西安市建设工程规划公示牌

陕西省公安厅交警总队 危旧房改造项目

实测图

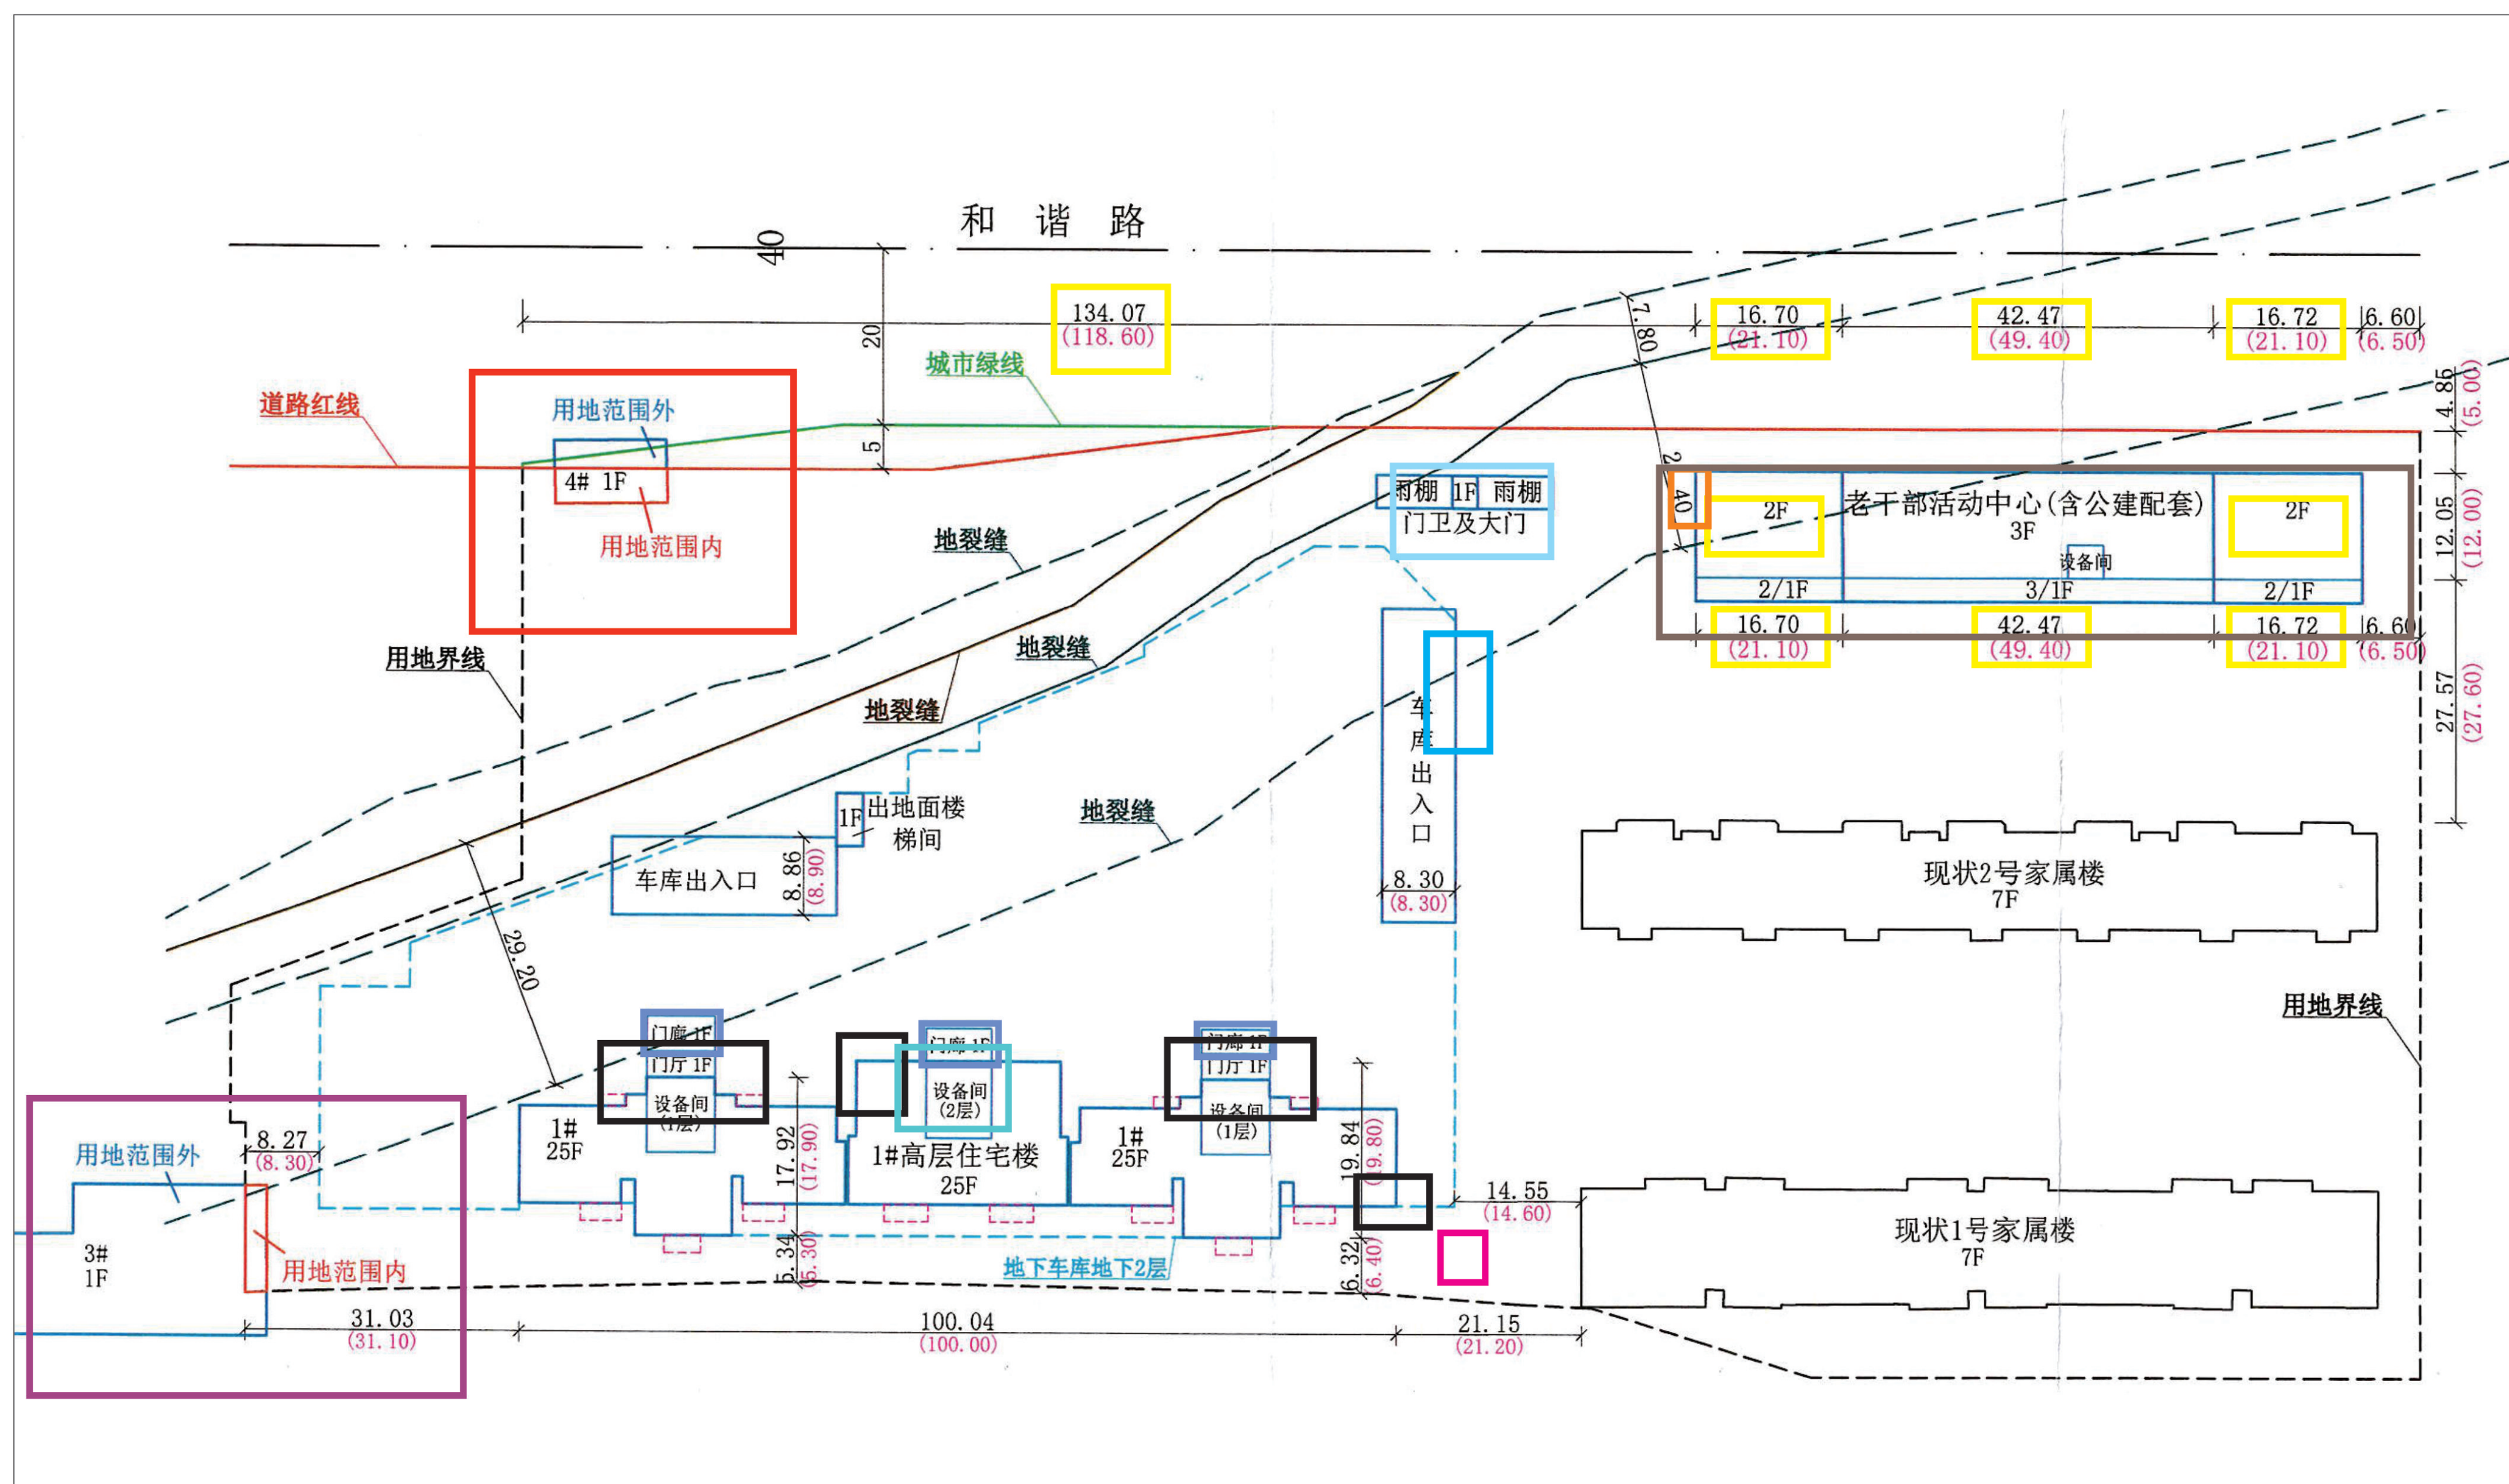
- 1、动力中心原位于本项目规划用地范围外（即办公区生活区分界线以西），因扩容导致局部加建，部分建筑进入项目用地范围内，面积29.128m²；
- 2、为便于加强管理，增加了车行门房一座；
- 3、项目报审阶段，北侧聚文路、东侧无名路均未实施，后期建设我单位结合实际地形对老干部活动中心进行微调，导致南侧及北侧共计七处尺寸与总图审批尺寸不一致，超出允许误差范围；同时造成2#楼老干部活动中心高度增加，超审批高度0.8M；
- 4、为整体大院功能使用需求，2#楼建设时对设计进行了部分优化调整，内容包括：女儿墙造型、南侧增设走廊；
- 5、根据消防疏散要求，2#楼增设了西山墙室外钢楼梯；
- 6、原报审方案图中，地下一、二层因均为储藏室功能且分隔相同，故合并为一个平面表达；施工图深化时，因地下二层与车库连通，而地下一层仅为主楼下投影不与车库联通，故东西单元取消了车库进楼梯间的前室；中单元西侧增加了送风井通向地面的转化井部分，故1#楼主楼地下一层轮廓与审批总图有三处误差；
- 7、根据实际使用需求，1#楼A、B、C单元增设带顶棚的门廊；
- 8、根据功能需要，1#楼B单元2层设备间由原一层增设为二层，设备间2层为水箱间；
- 9、取消2#楼西侧地面楼梯间，根据功能需求，该处变更为通风口；
- 10、考虑实际使用需求，东侧出入口处增加了雨棚；
- 11、位于现状1号家属楼西南角供电设备，该处为原有存在，原始资料中未体现该处现状，与审批总平图不一致。

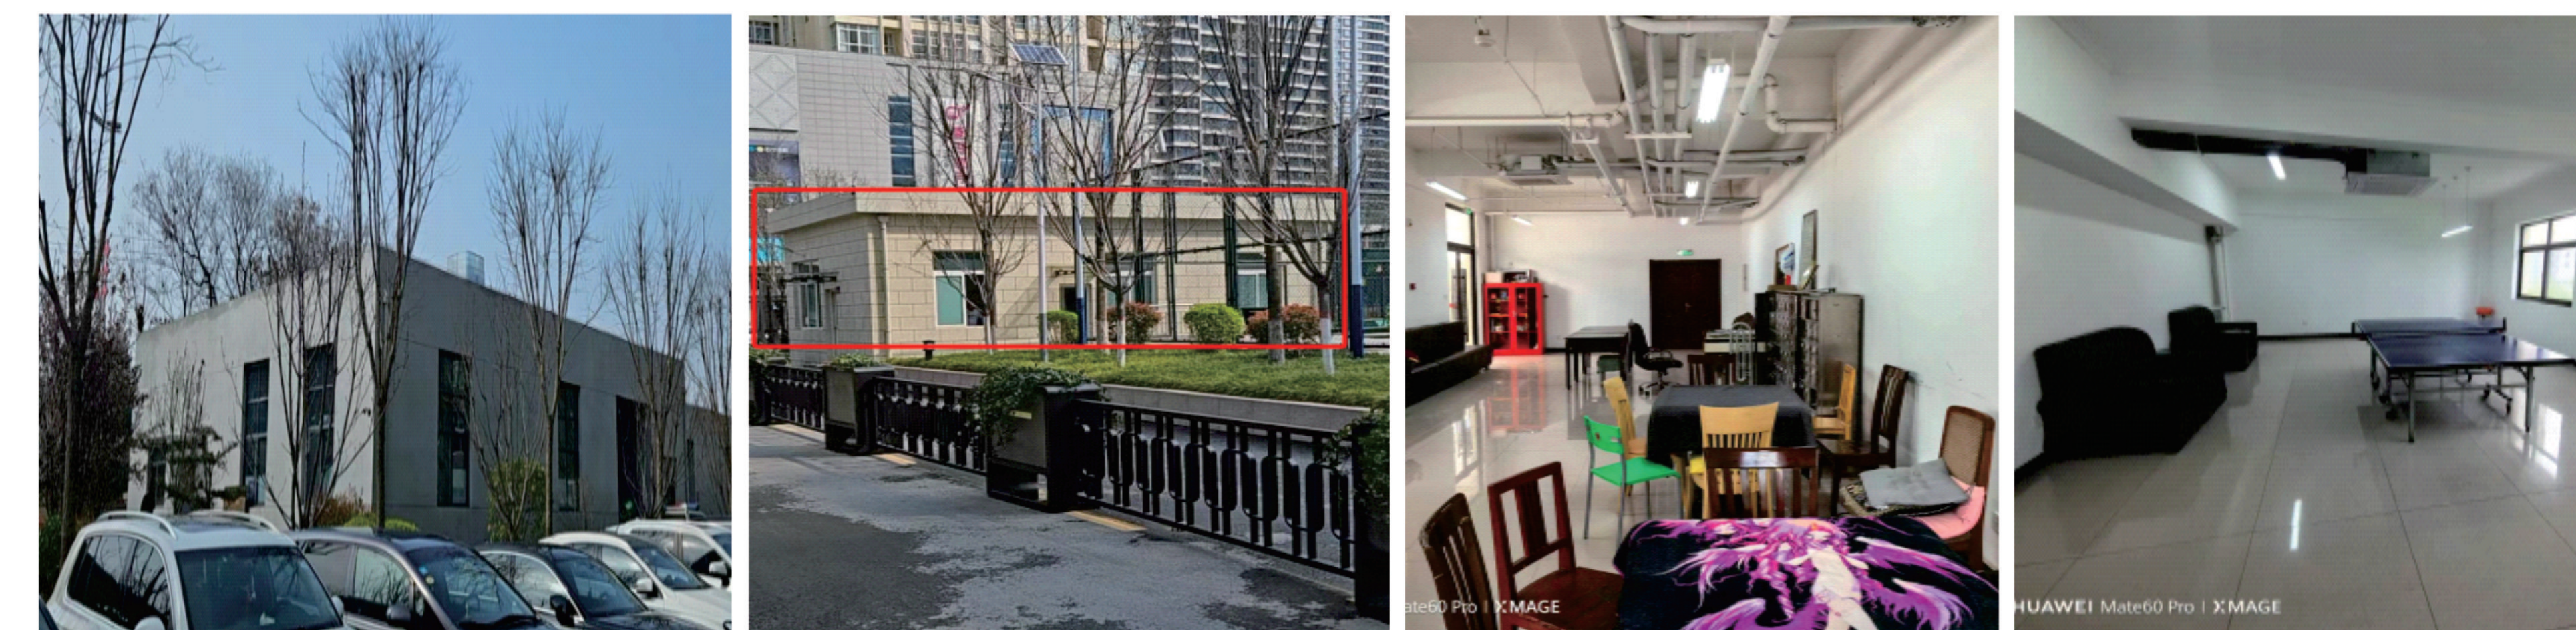
- 1、动力中心（3#楼）
- 2、车行门房（4#楼）
- 3、老干部活动中心尺寸、高度（2#楼）
- 4、女儿墙造型、南侧增设走廊（2#楼）
- 5、室外钢楼梯（2#楼）
- 6、主楼地下轮廓调整（1#楼）
- 7、A、B、C单元增设三处门廊（1#楼）
- 8、B单元设备间（1#楼）
- 9、西侧地面楼梯间变更为通风口（2#楼）
- 10、门卫及大门增设两处雨棚
- 11、供电设施
